Illustrerad komponentlista – IPL-uppdatering

T540XP II

IPL-uppdatering

1. 592 61 65-02

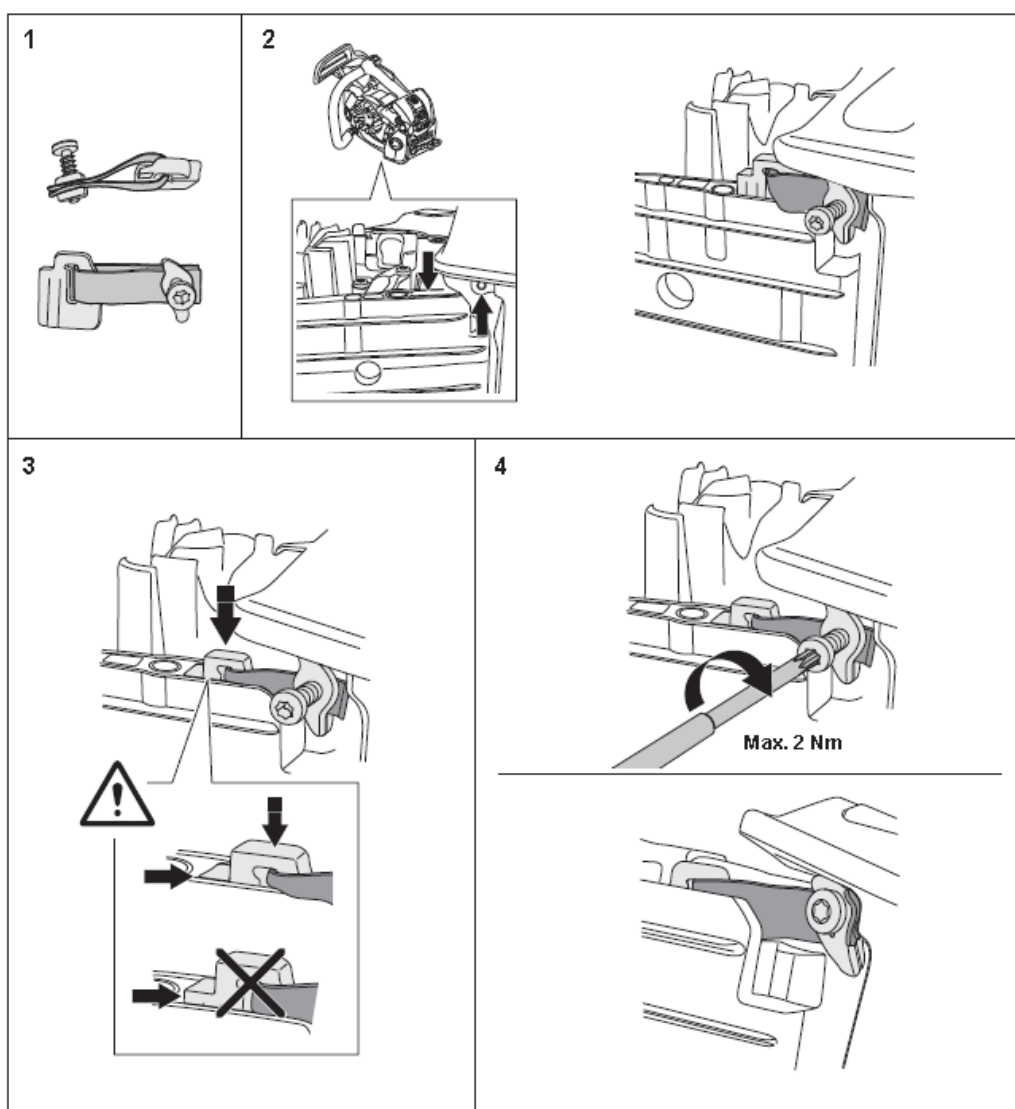
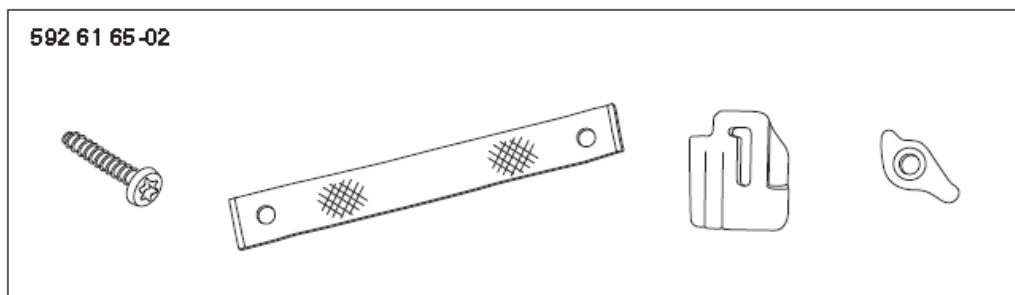
1. Vi har lagt till en deflektorbegränsare, kit 592 61 65-02, mellan bränsletanken och cylinderkåpan. Kitet består av: Instruktion och begränsarenhet 592 61 65.
2. Det nya kitet 586 34 14-02 för förgasare med instruktion för toppenhet.

Den här ändringen är **inte** helt utbytbar. Helt utbytbar från bränsletank 522 59 02-05. För äldre bränsletankar är skruvhålet för smalt.

Sidtitel	Ref. nr	Nytt art.nr	Namn	Utg. art.nr	Anmärkning
Cylinderkåpa	12	592 61 65-02	Deflektorbegränsare		
Förgasare och Lufffilter	9	586 34 14-02	Förgasarenhet	591 49 53-01	
Förgasare	1	586 34 14-02	Förgasarenhet	591 49 53-01
